平成 31 年 4 月 12 日 風力部会資料

(仮称) 白石越河風力発電事業
環境影響評価方法書

補足説明資料

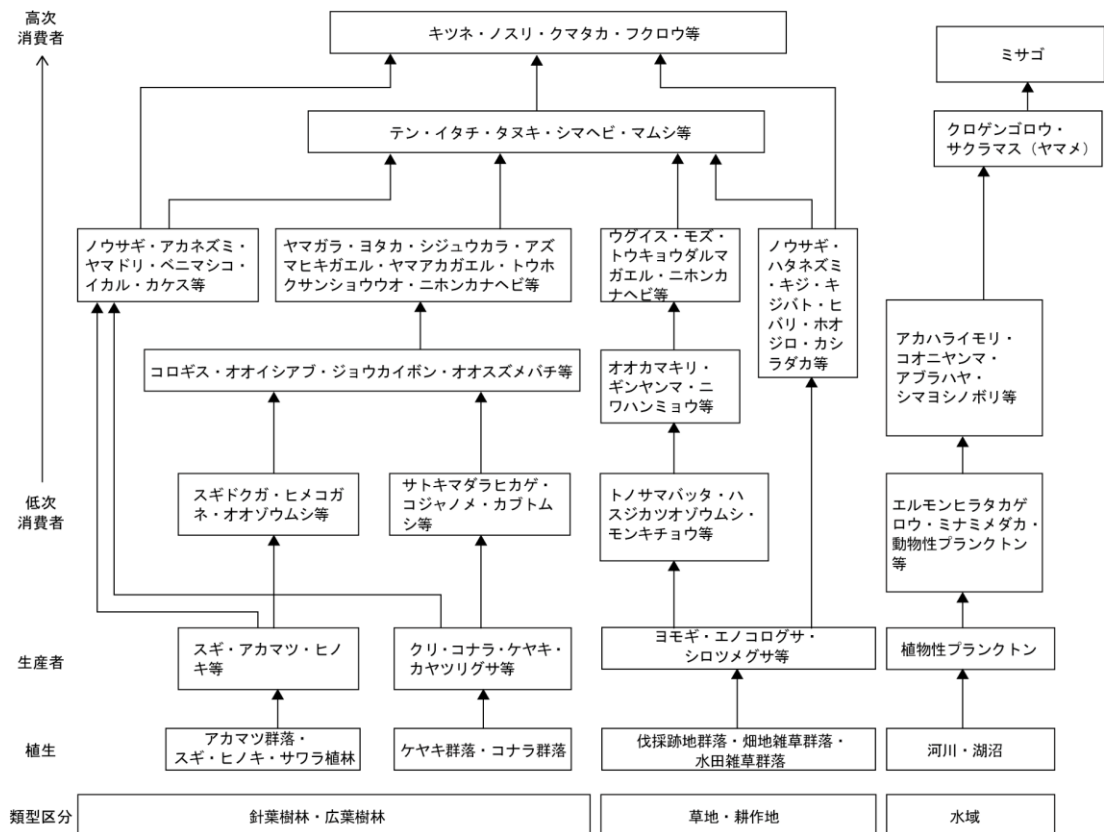
針葉樹林に竹林が入っていますが、竹は針葉樹ではないと思いますが？

ご指摘のとおりですので、スギ・ヒノキ植林及び竹林と修正します。

図 6 埋蔵文化財の包蔵地（東小館跡）について

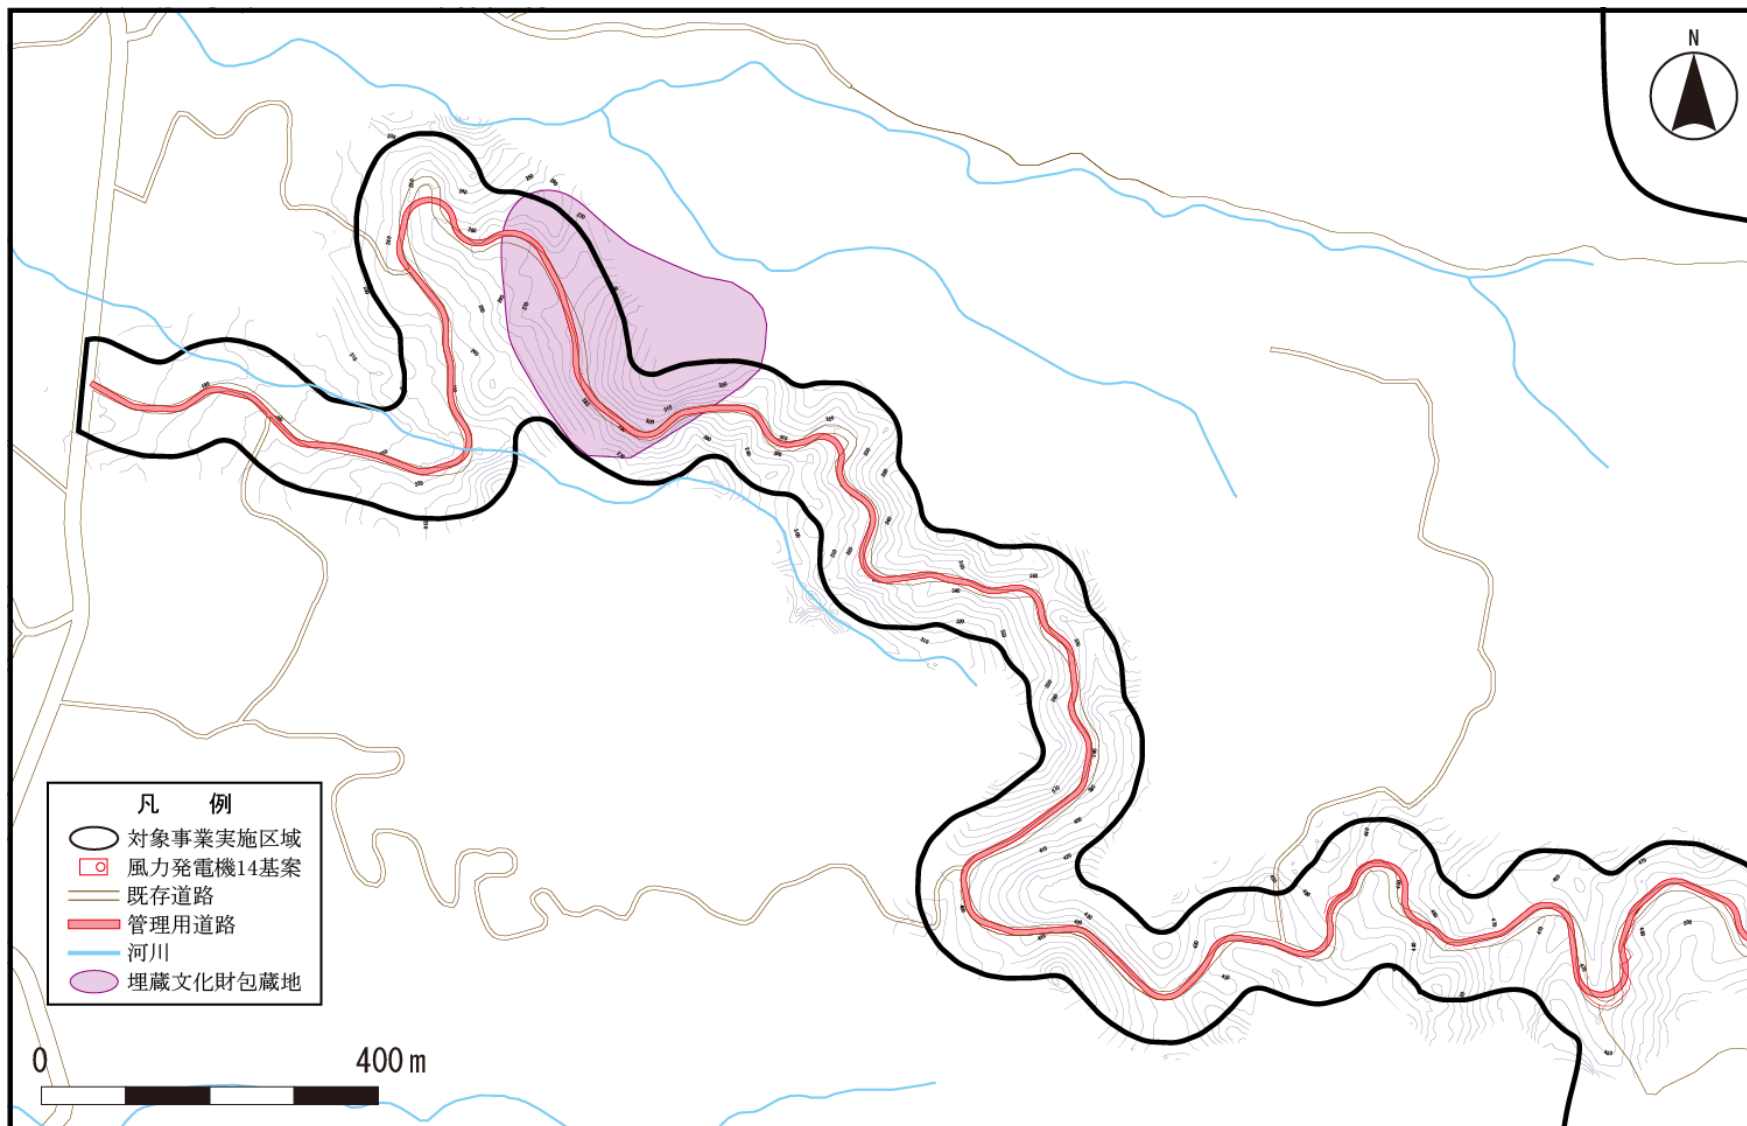
埋蔵文化財包蔵地の10番と道路との関係、改変の可能性等、について拡大図面での説明が必要と考えます。

埋蔵文化財の包蔵地(東小館跡)について、図6に示します。今後、道路計画の熟度が高まり、改変の可能性がある場合は関係機関と調整を行ってまいります。

図7 白石市の除染の状況

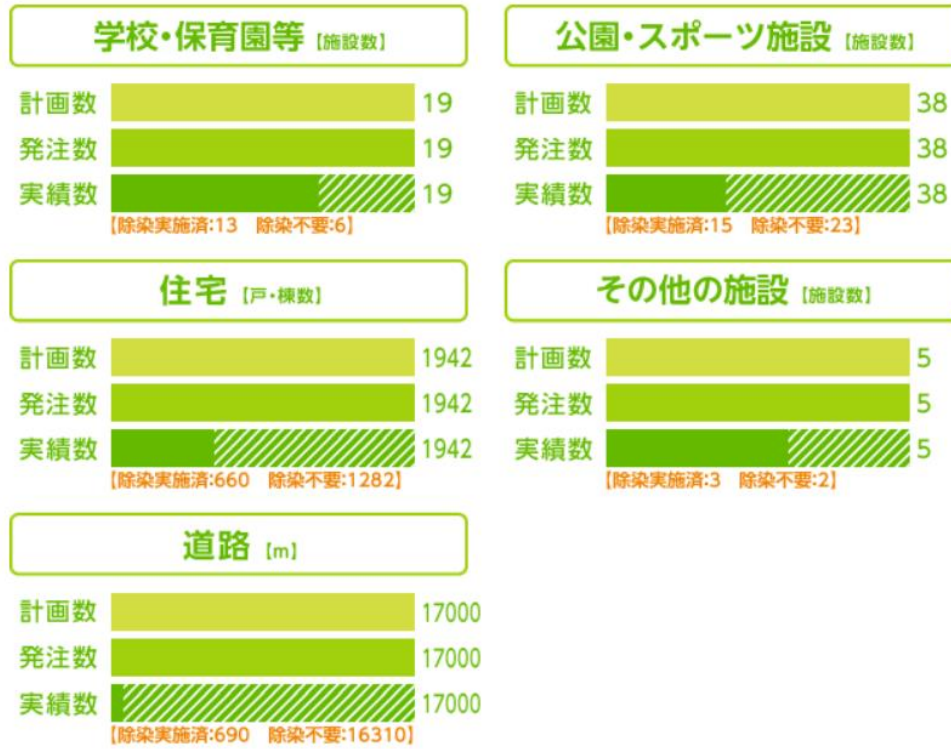
対象事業実施区域及びその周囲において高線量率の地域が確認されていないことから項目を非選定としているが、測定点はいずれも標高の低い地点であり、事業対象区域内での現況確認調査は実施されていない。特に風当たりの強い尾根筋は高線量率になりやすいこと、表層土壌中に放射性物質が沈着している可能性もあることから項目選定を行い、現況の確認と影響予測評価が必要と考えます。(除染対象区域、非除染区域、除染済み区域等の情報についても提示ください)

除染については生活空間のみが対象となっており、本事業が予定されている山林は対象になっていません。白石市は全域除染が完了しており、その進捗状況を図7下図に示します。なお、計画段階で除染対象区域となっても、除染工事の時期に $0.23 \mu\text{Sv/h}$ 以下であれば、除染不要ということで除染は行われていません。
